東京電力ホールディングス株式会社福島第一原子力発電所における 耐震クラス分類と地震動の適用の考え方

令和4年11月16日
原 子 力 規 制 庁

(別 紙) 東京電力福島第一原子力発電所における耐震クラス分類と地震動の適用の考え方（案）

(参 考) 東京電力福島第一原子力発電所における耐震クラス分類と地震動の適用の考え方の新旧比較表

耐震クラス分類と施設・設備の特徴に応じた地震動の設定及び必要な対策を判断する流れ

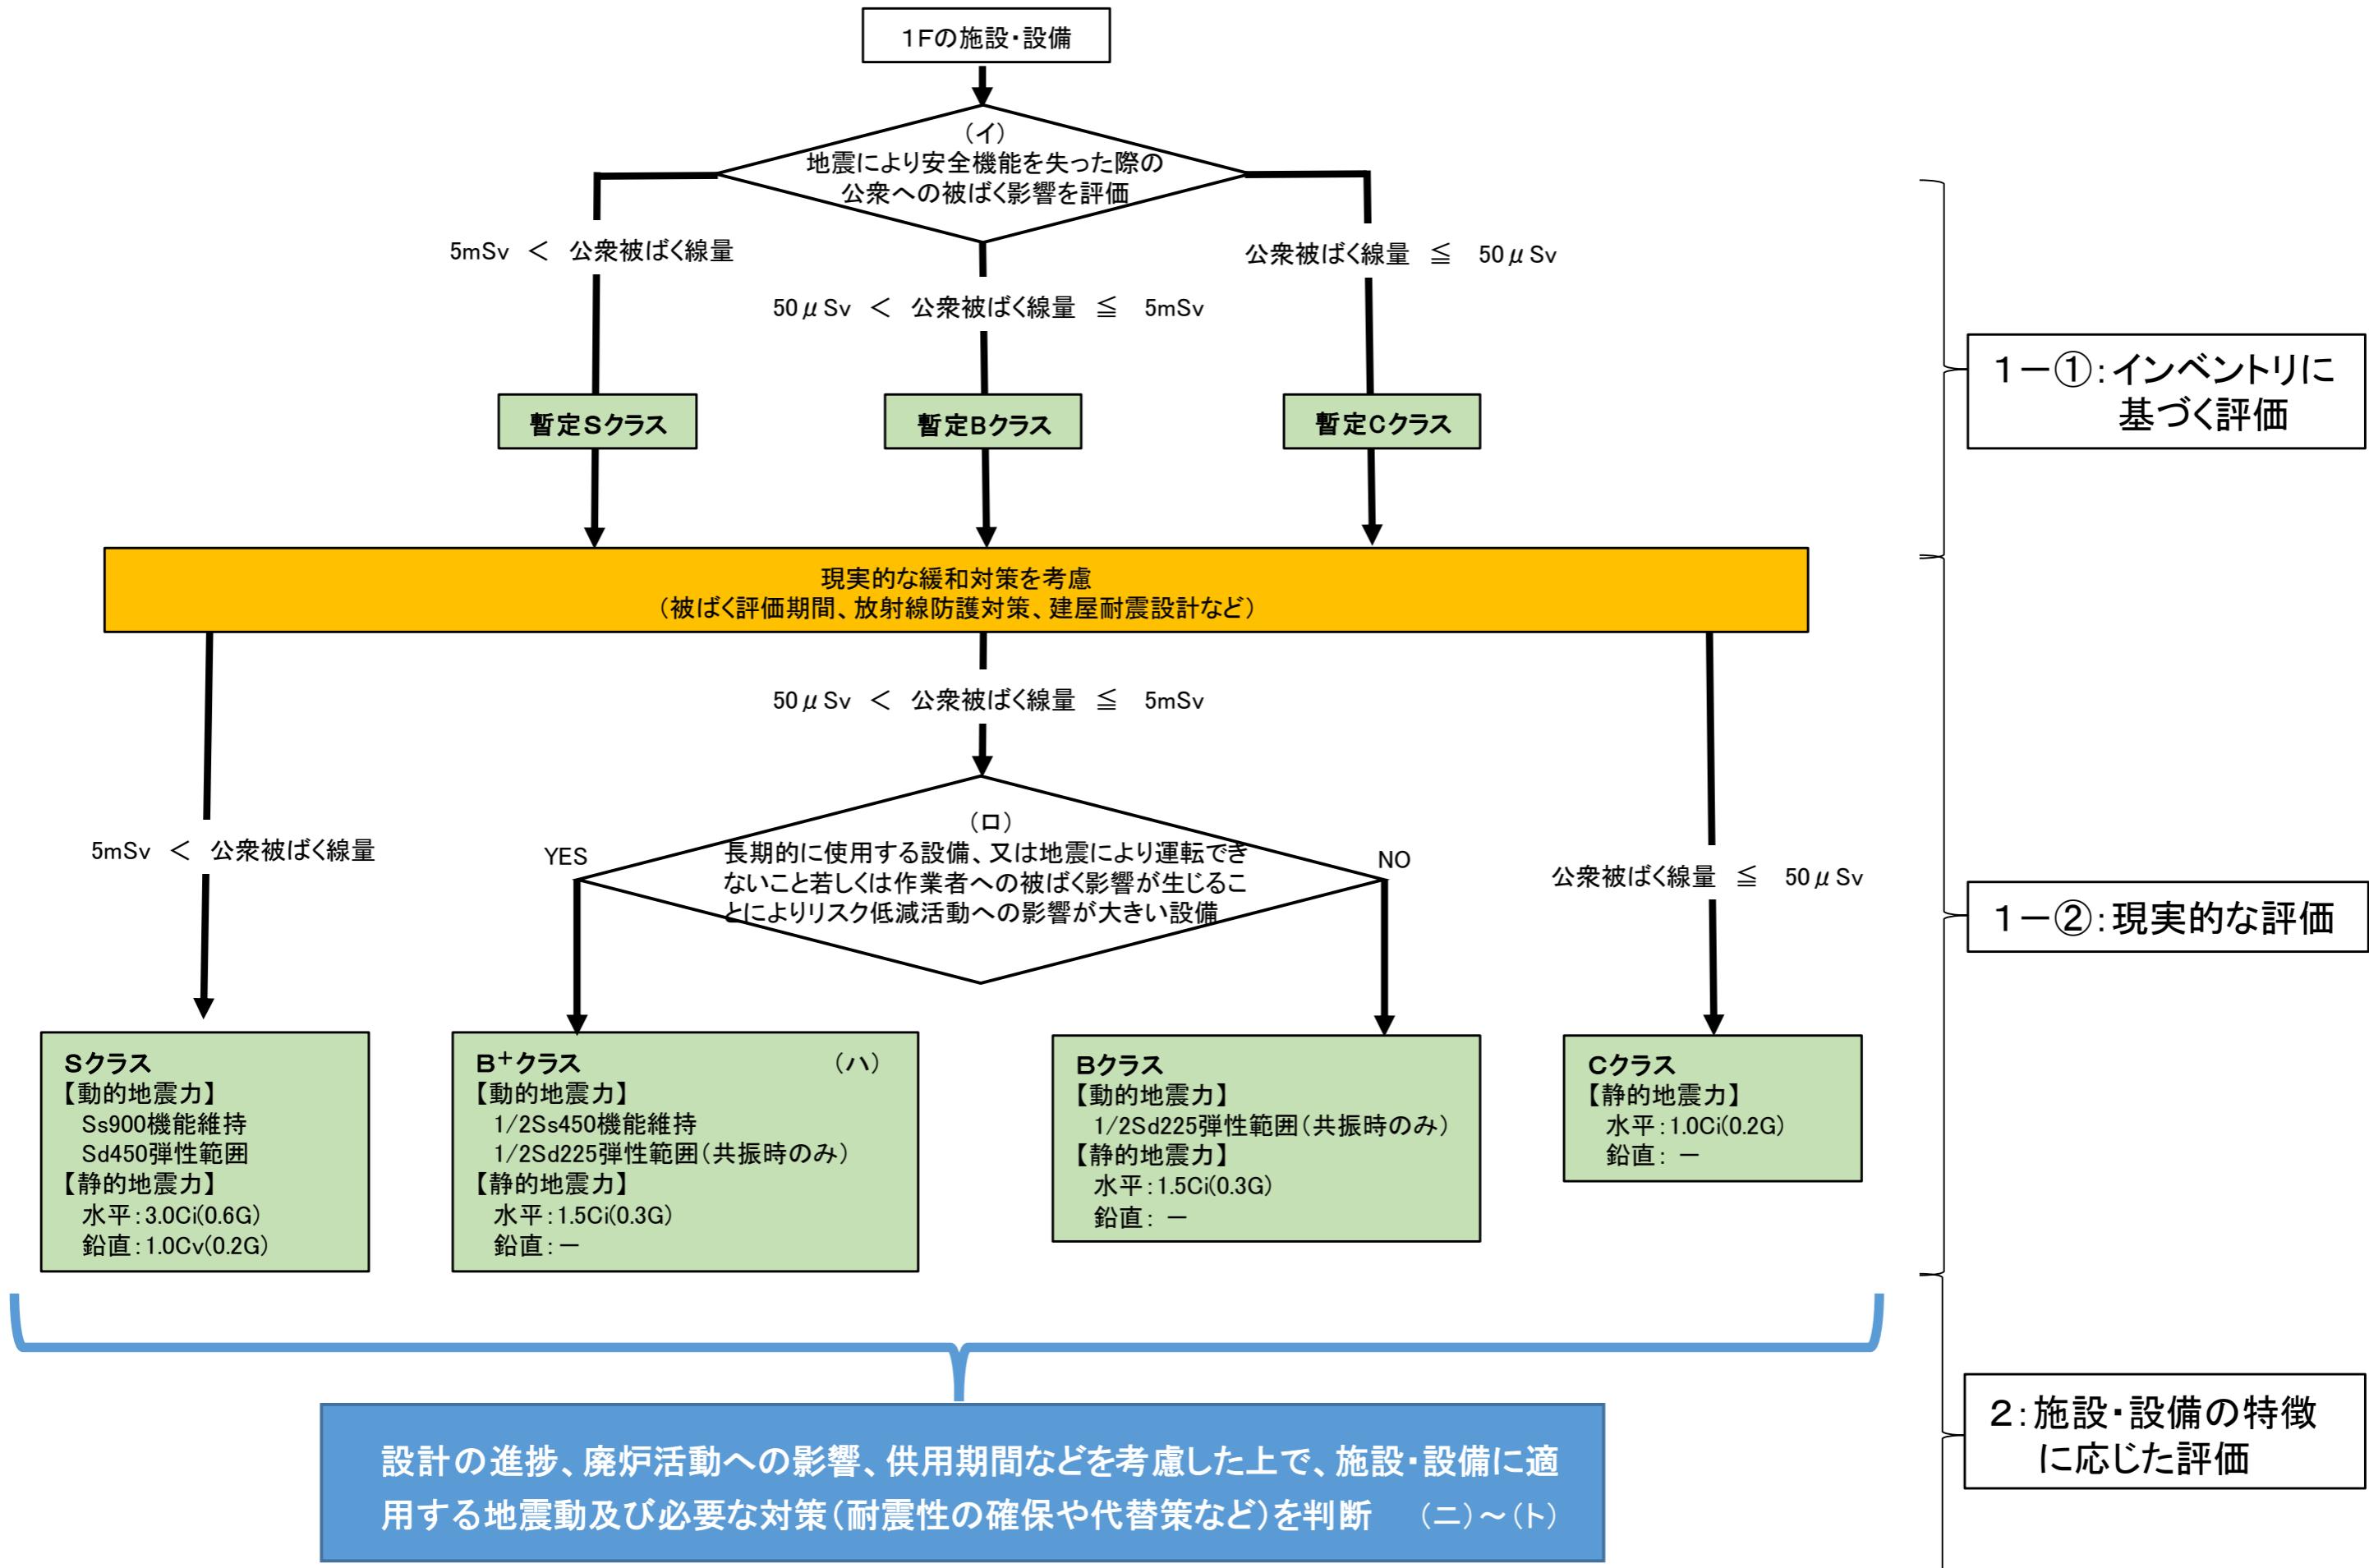
施設・設備の特徴に応じて実際に適用する地震動を判断することとしていたが、現在の東京電力福島第一原子力発電所の特徴（施設・設備の機能喪失時の事象進展の速さや著しい放射線影響を及ぼす可能性がある期間の長さなど）を考慮し、耐震クラス設定前のフローにおいて現実的な緩和対策を考慮できることを明確化する。

- (2) 1/2Ss450 機能維持を求めていいるB⁺クラスの施設・設備に対して、本年3月16日の福島県沖地震の地震動が、当該施設・設備の機能に与える影響を評価することを求める。

【(イ)： 地震により安全機能を失った際の公衆被ばく影響】

- 核燃料施設等の耐震クラス分類を参考にして、地震による安全機能喪失時の公衆被ばく線量により、S、B、Cを分類する。液体放射性物質を内包する施設・設備にあっては、液体の海洋への流出のおそれのない設計を前提とした線量評価によるものとする。

【(ロ)： 通常のBクラスよりも高い耐震性が求められるB+クラスの対象設備の要件】

- 「運転できないこと若しくは作業者への被ばく影響が生じることによりリスク低減活動への影響が大きい設備」の具体例は以下のとおり。
 - ・ 建屋滞留水・多核種除去設備などの水処理設備、使用済燃料をプールからより安定性の高い乾式キャスクへ移動させるために必要な燃料取出設備等。
 - ・ 閉じ込め・遮へい機能喪失時の復旧作業における従事者被ばく線量が1日当たりの計画線量限度を超える設備等。

【(ハ)： B+クラスの1/2Ss450機能維持】

- 1/2Ss450に対して、運転の継続に必要な機能の維持や閉じ込め・遮へい機能の維持を求める。
- 令和4年3月16日の福島県沖地震の地震動が1/2Ss450を上回った周期帯に固有振動数を有する施設・設備は、当該地震動による施設・設備の機能への影響を評価する。
